wielkopolskie centrum onkologii

dyrektor 61 885 07 00
Poznań, dnia 21.07.2020
EZ/350/7/2020/491

dotyczy: Wykonanie robót budowlanych wraz z umeblowaniem pomieszczeń w ramach zadania: Budynek ambulatoryjny- Rozbudowa Wielkopolskiego Centrum Onkologii w kierunku ul. Strzeleckiej.

Wielkopolskie Centrum Onkologii uprzejmie informuje, iż wpłynęły zapytania do Specyfikacji Istotnych Warunków Zamówienia, na które udzielamy odpowiedzi.

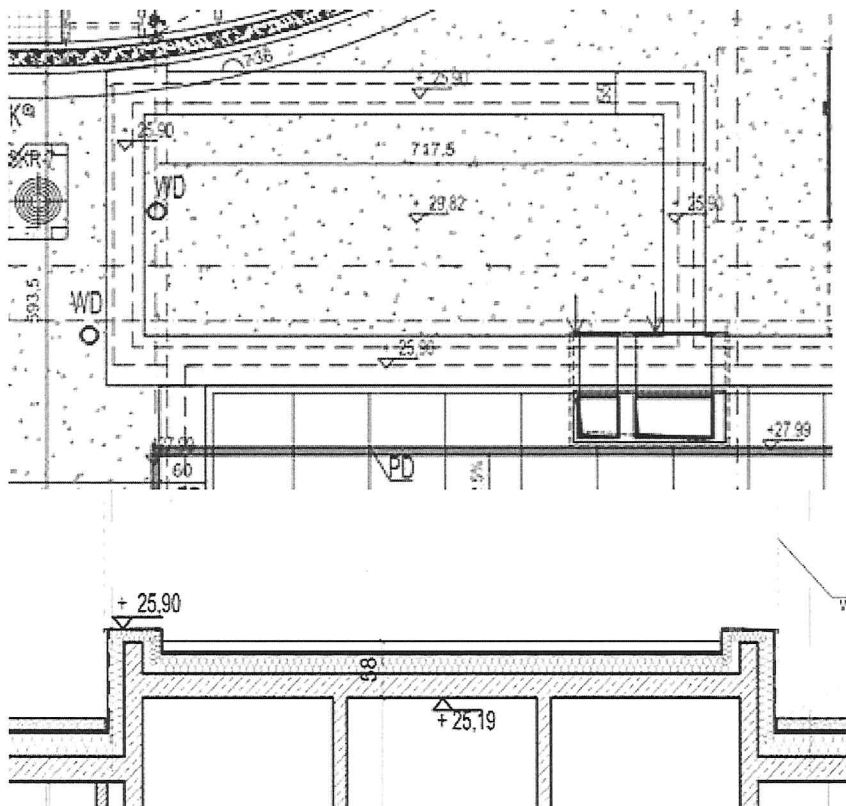
Architektura / dachy - Budynek ambulatoryjny.

Zgodnie z opisem technicznym Stropodach 3 (pod centrale wentylacyjne – P7) wykończony jest kruszywem. Kosztorys „ZESZYT 311_KS_roboty budowlane_v6” zakłada wykonanie warstwy ogrodniczej. Prosimy o informacje jakie warstwy dachu przyjąć do oferty.

Wykończenie stropodachu na dachu Budynku Ambulatoryjnego po stronie technicznej (południowej) ściany łukowej należy wykonać zgodnie z wymienionymi w opisie technicznym w pkt.4.2. dla „Stropodach 3(pod centrale wentylacyjne – P7). Z przedmiaru 311 usunięto pozycję wykończenia ogrodniczego dla tego stropodachu. W załączeniu skorygowany przedmiar nr 311 v14.

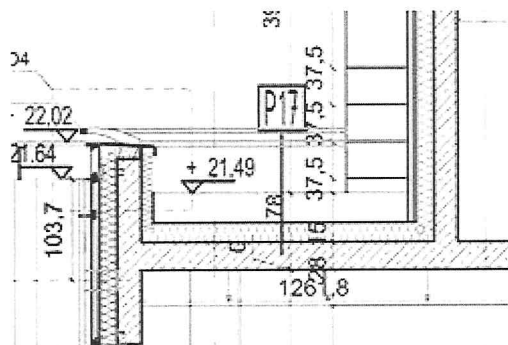
Architektura / dachy - Budynek ambulatoryjny.

Na rysunku nr 10 „przekrój A-A” dach przy krawędzi budynku oznaczono jako P17. Prosimy o podanie warstw dla tego dachu.

Wykończenie stropodachu na 5 piętrze oznaczonego jako P7 należy wykonać zgodnie z wymienionymi warstwami w opisie technicznym w pkt.4.2. dla „Stropodach 3(pod centrale wentylacyjne – P7). W przedmiarze nr 311 v14 w/w stropodach ujęto jako „Dach na poziomie P5”.

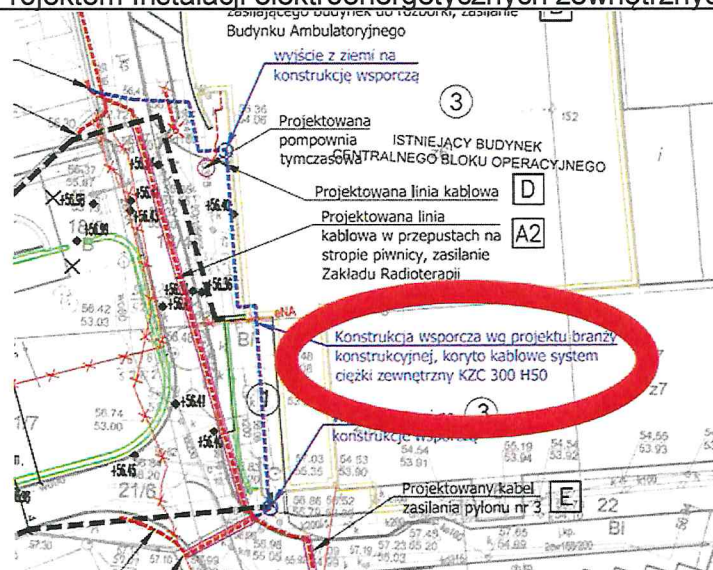
Dotyczy: Konstrukcja wsporcza pod ciepłik i linie kablową; Budynek CBO. Prosimy o aktualizację rysunków konstrukcyjnych w zakresie konstrukcji wsporczej pod ciepłik i linie kablową. Zgodnie z opisem technicznym Projektu przebudowy sieci cieplnej (T1, Zeszyt 141; punkt 3.4) oraz Projektem Instalacji elektroenergetycznych zewnętrznych (T1, Zeszyt 151, Rysunek 01) należy wykonać podkonstrukcję wg projektu konstrukcji.

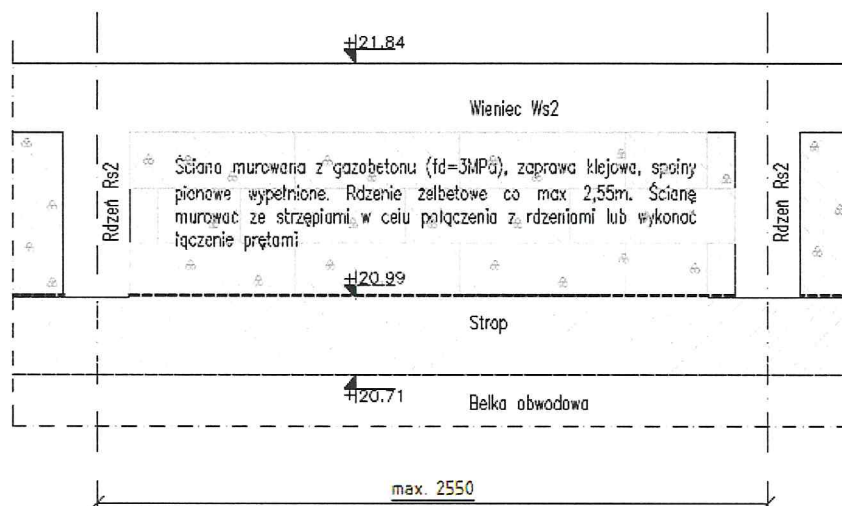
Dotyczy: PZT, Ścianki oporowe S04, S05. Prosimy o udostępnienie brakujących rysunków ścianek oporowych S04 oraz S05 w granicach opracowania punktów WTS (T1; Zeszyt 111, Rysunek 01).

Ścianki oporowe SO4, SO6 przedstawiono na rysunku nr 09 zeszytu 122.

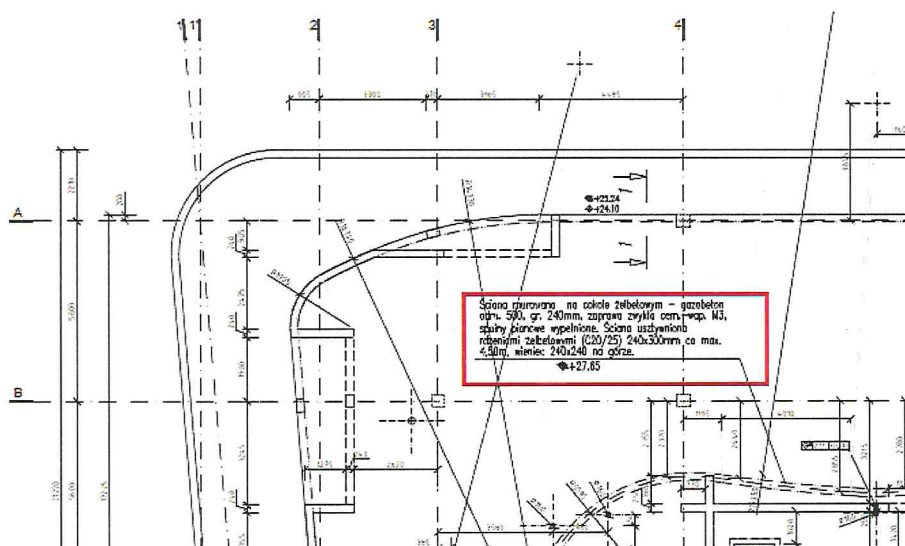
Dotyczy: Budynek Ambulatorium; Wieńce i trzpienie żelbetowe. Prosimy o udostępnienie rysunków konstrukcyjnych dla wieńców (240x240mm) i trzpieni żelbetowych (240x300mm) stanowiących usztywnienie ściany murowanej zaprojektowanej na stropodachu Budynku Ambulatorium. (Zgodnie z projektem Konstrukcji, T3, Zeszyt 321, Rysunek nr K-08_01). Prosimy o uzupełnienie kosztorysu ofertowego o ww. elementy.

Na rysunku architektury 08 zeszytu 311 – rewizja 1 została pokazana lokalizacja trzpieni.

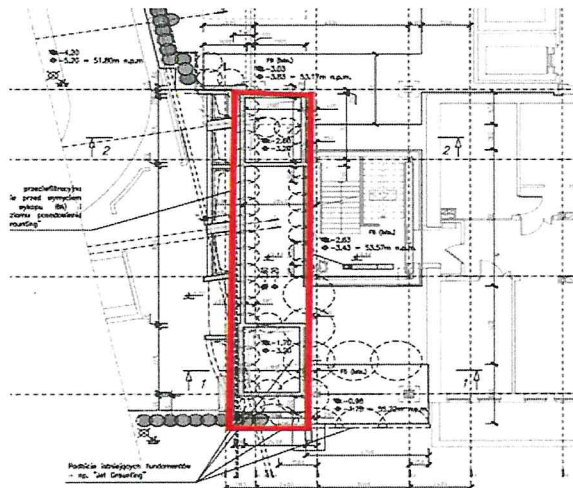
Kanalizacja, istniejący budynek CBO. Po odbyciu wizji lokalnej stwierdzamy, iż w rejonie istniejącego budynku CBO nie będzie technicznych możliwości montażu rurociągu i studni S-1 ze względu np. na istniejące przewody kominowe, brak miejsca dla zabezpieczenia wykopu - gł. ponad 3 m. Prosimy o podanie innego, bezpiecznego i możliwego do wykonania rozwiązania podłączenia budynku do kanalizacji w tym rejonie.

Zdaniem projektanta możliwość techniczna istnieje, ponieważ posadowienie studni i przewody kanalizacyjne są projektowane na poziomie nie niższym niż spód istniejących fundamentów budynku CBO. Korzystne warunki do zabezpieczenia wykopu w tej strefie powstaną po wykonaniu palisady żelbetowej zakotwionej w łożach otaczających kondygnacje podziemną Budynku Ambulatoryjnego. Należy kalkulować wykonanie wykopu i jego zabezpieczenie zgodnie z warunkami miejscowymi tzn. przy znaczącym udziale robót wykonywanych ręcznie.

3.11. Żaluzje:

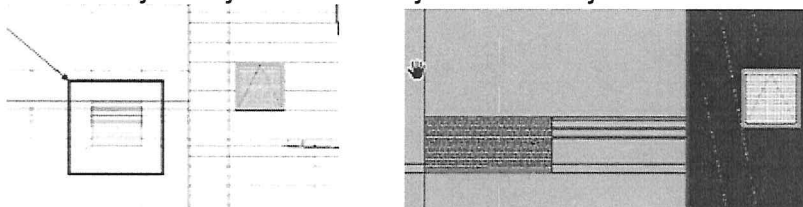
Proszę o potwierdzenie wysokości ekranów żaluzji technicznych wykazanych w zestawieniu.
